GLD

GLD V1

CH

SensorBoardMQ

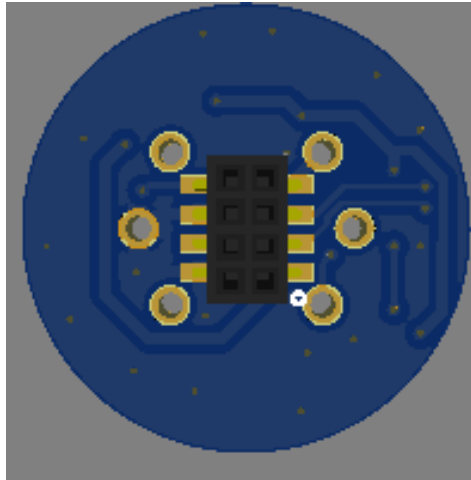
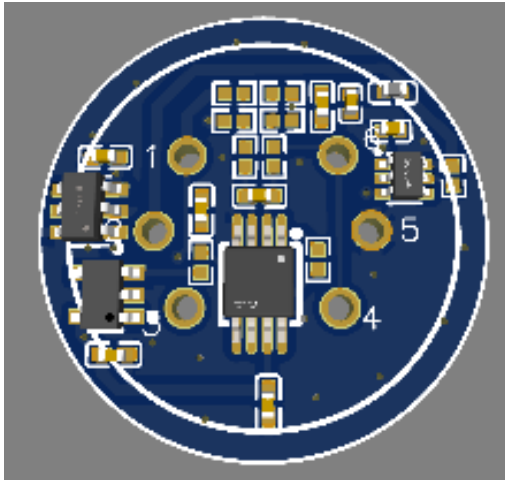
Bagian dari perubahan V2

INA333, MCP4725, dan rangkaian bridge sensor MQ dipisahkan dari motherboard.

TPS22919 pada module mengendalikan ON/OFF daya sensor MQ.

Module terhubung ke motherboard melalui socket.

GLD V2

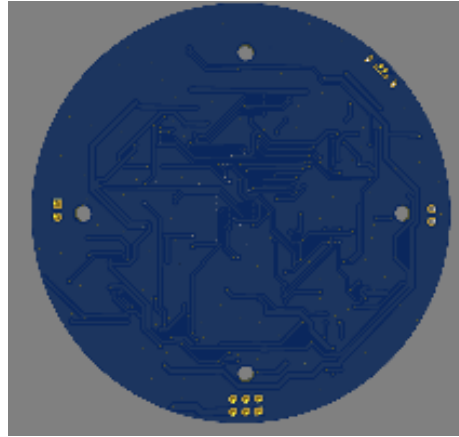
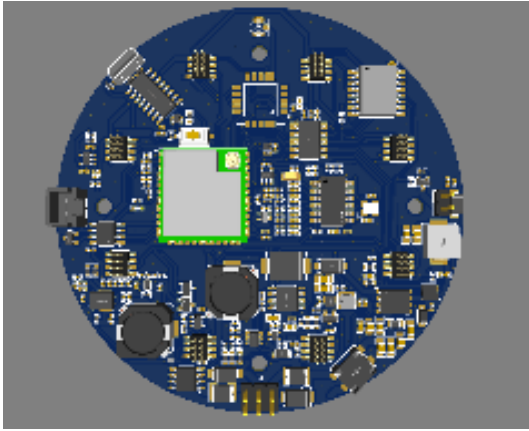
Perubahan dari V1

LM321 diganti OPA320 pada jalur analog. PCF8574 dan SHT40 juga ditambahkan.

INA333, MCP4725, dan bridge MQ pindah ke SensorBoardMQ yang memakai TPS22919 untuk ON/OFF daya sensor.

DC fan tidak ada. Pin Alarm menyediakan tegangan 24V.

Pemilih 24V/Battery/5V terhubung langsung tanpa jumper. Pada revisi awal V2, +5VA belum tersambung.

GLD V3

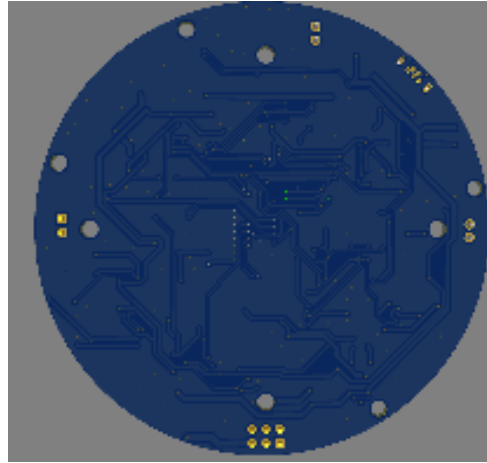
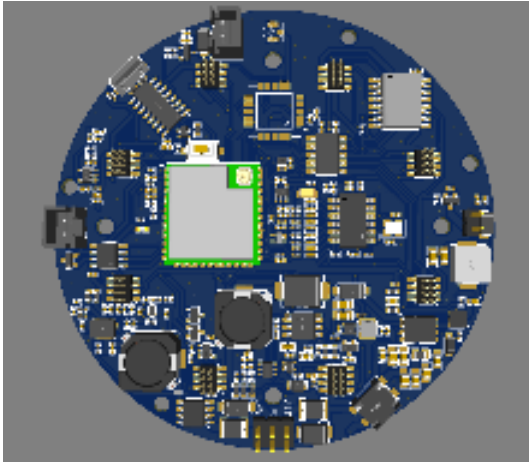
Perubahan dari V2

Socket DC_FAN 5V sudah tersedia kembali.

+5VA sudah tersambung dan diperbaiki.

Konfigurasi sensor module, OPA320, ADS1256, TCA9548, PCF8574, dan SHT40 tetap dipertahankan.

GLD V4

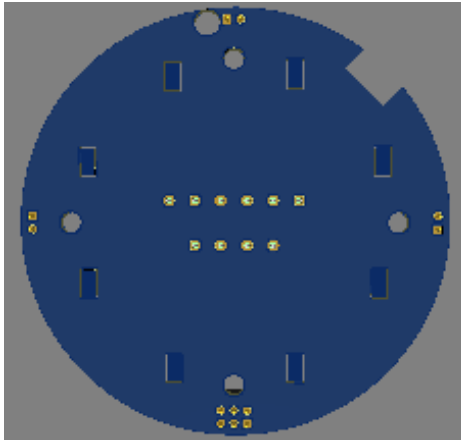
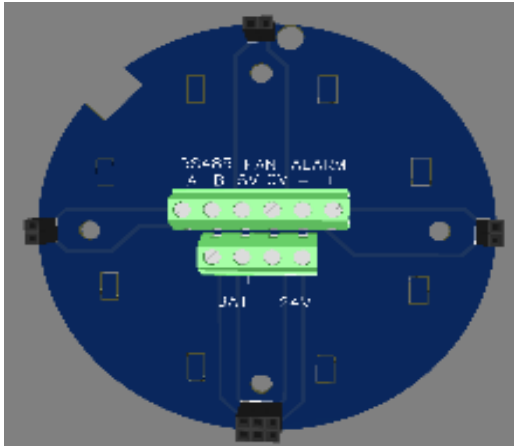
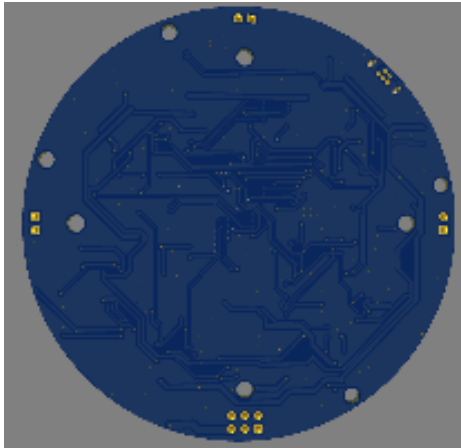
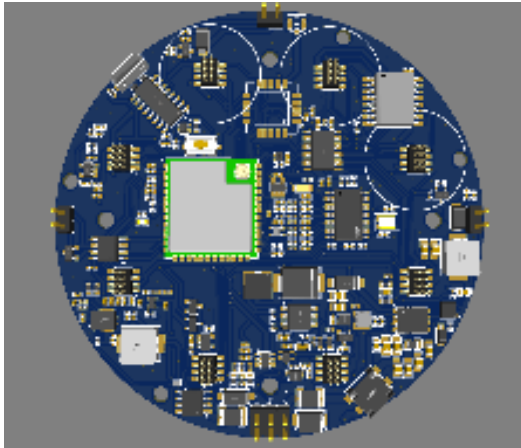
Perubahan dari V3

Ditambahkan lubang baut untuk pemasangan motherboard ke cover PCB.

Cover PCB terpisah ditambahkan untuk men-terminalkan koneksi dan menutupi motherboard.

Gambar kanan bawah menunjukkan Cover PCB dengan terminal berwarna hijau.

GLD V5

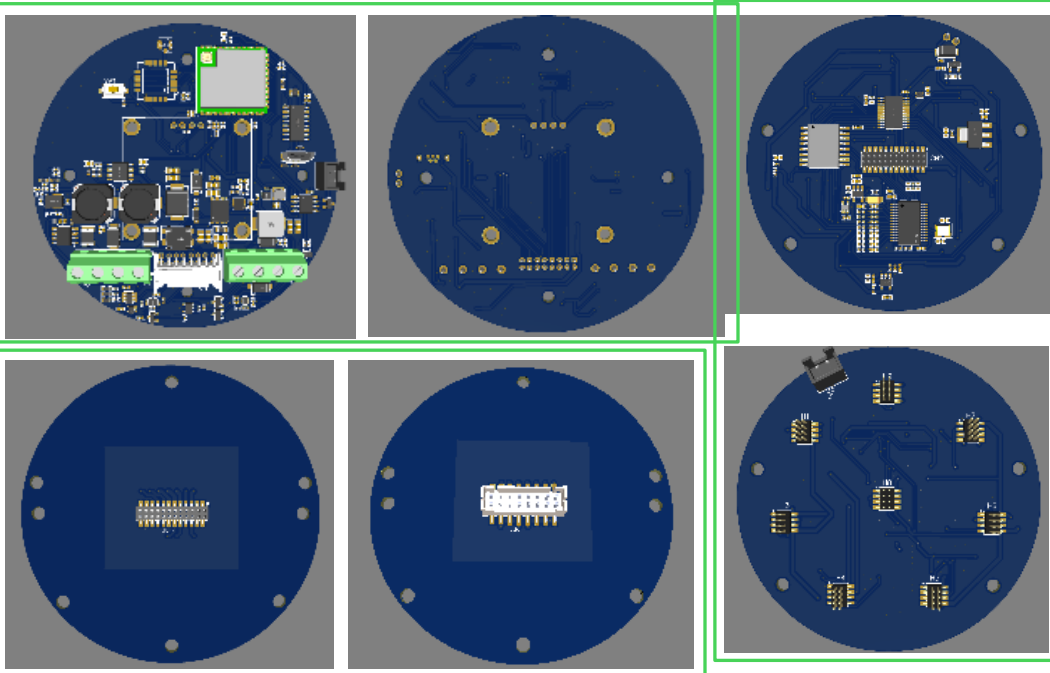
Perubahan dari V4

MotherBoardAdapter mempertahankan ESP32 dan TPL5010. Konektor 16-pin PHD2.0 membawa antarmuka menuju Sensor PCB.

ADS1256, TCA9548, OPA320, PCF8574, SHT40, dan +5VA tidak lagi berada pada motherboard.

Fungsi-fungsi tersebut dipisahkan ke Sensor PCB.

CH V2

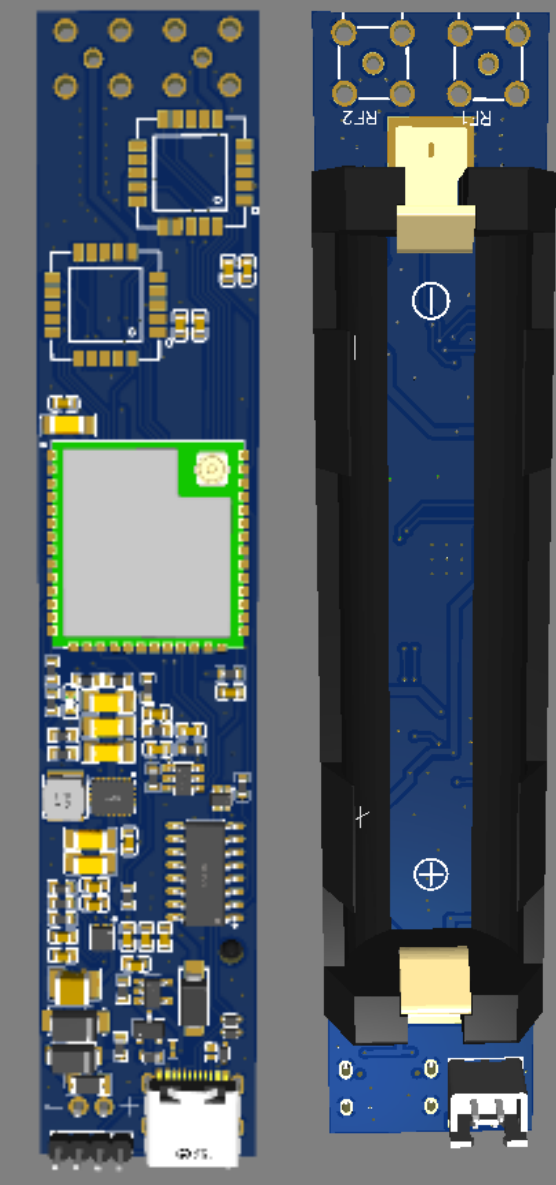
Perubahan dari V1

PCB berbentuk lingkaran agar sesuai dengan casing aluminium.

Socket antenna diganti menjadi pin untuk sambungan ke connector antenna fiberglass.

Penambahan IC WDT TPL5010
